RESOLUCIÓN No. 01617

POR LA CUAL SE OTORGA PERMISO DE OCUPACIÓN DE CAUCE Y SE TOMAN OTRAS DETERMINACIONES

EL DIRECTOR DE CONTROL AMBIENTAL DE LA SECRETARÍA DISTRITAL DE AMBIENTE

Imagen No. 4. Localización del box culvert No. 1, a construir en la quebrada San Camilo.

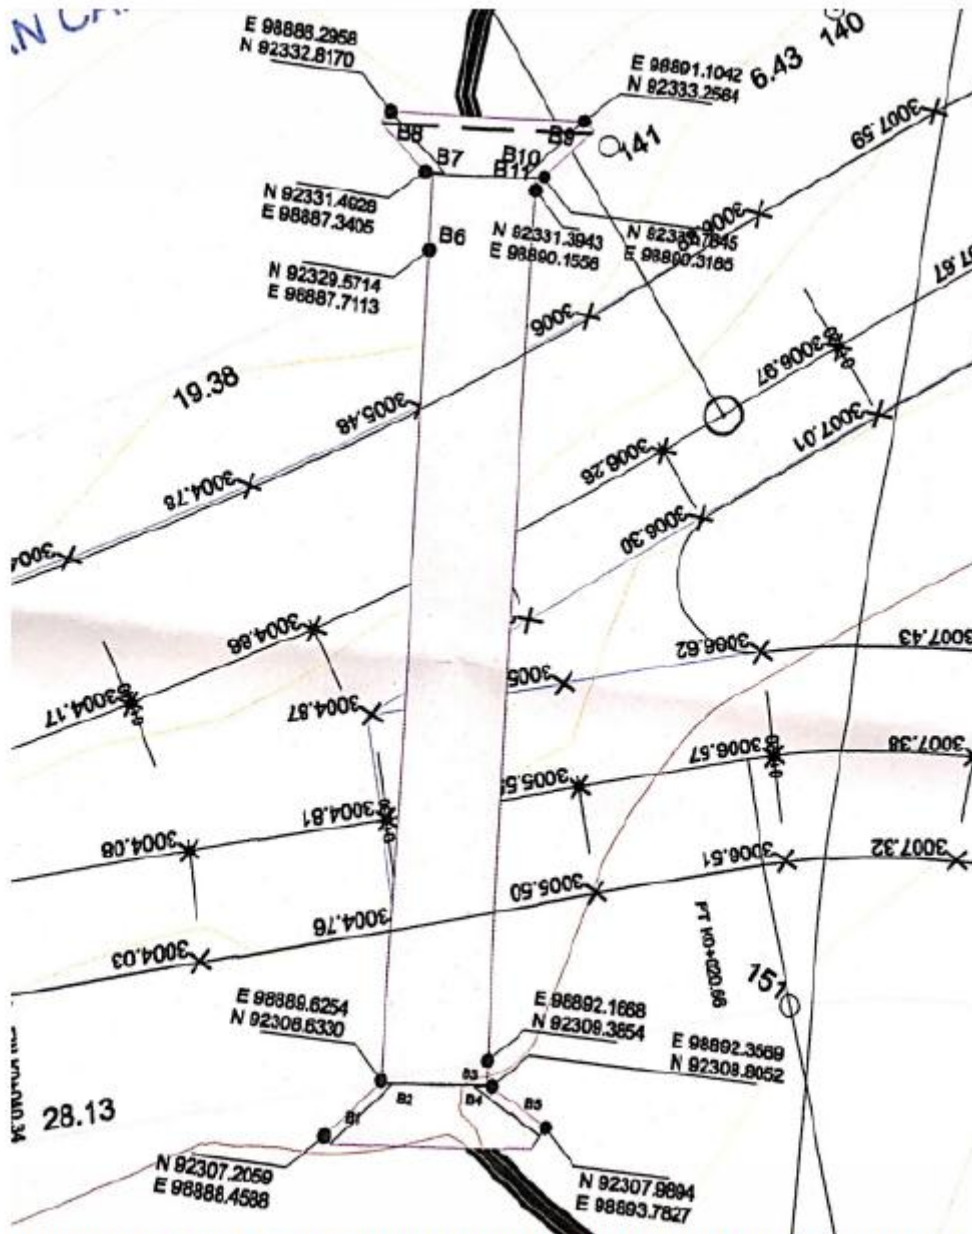
- En el recorrido se evidenció que la localización de este box coulvert presenta un conflicto con el curso actual de la quebrada San Camilo, toda vez que el eje del cauce, no coincide con el eje de las estructuras a construir. La constructora comunica que este fenómeno está relacionado con el cambio del curso que ha tenido el cauce de la quebrada San Camilo; posterior al levantamiento topográfico adelantado para identificar la localización de las obras.

Una vez plasmada la cartografía de las coordenadas remitidas por el solicitante, y contrastadas con las coordenadas tomadas en campo, según la información proporcionada por el solicitante el día 26 de septiembre de 2016, se evidencia que existe un conflicto en la localización de la cuneta de mitigación, así como en la localización del Box coulvert No.1 (**Imagen No. 2**); por cuanto se procedió, -como se efectuó previamente y en reiteradas oportunidades-, a informar al solicitante que deberá ceñirse a adelantar las obras proyectadas estrictamente en las coordenadas remitidas a esta entidad como parte de la solicitud de Permiso de Ocupación de Cauce e indicadas en la Imagen No. 1 del presente Concepto Técnico, toda vez que en caso de requerir adelantar actividades constructivas adicionales o que estén localizadas en coordenadas diferentes, y que afecten al Corredor Ecológico de Ronda o al Cauce de la quebrada San Camilo, deberá tramitar bien sea la emisión de lineamientos ambientales o el Permiso de Ocupación de Cauce por parte de la Secretaría Distrital de Ambiente, según sea el caso.
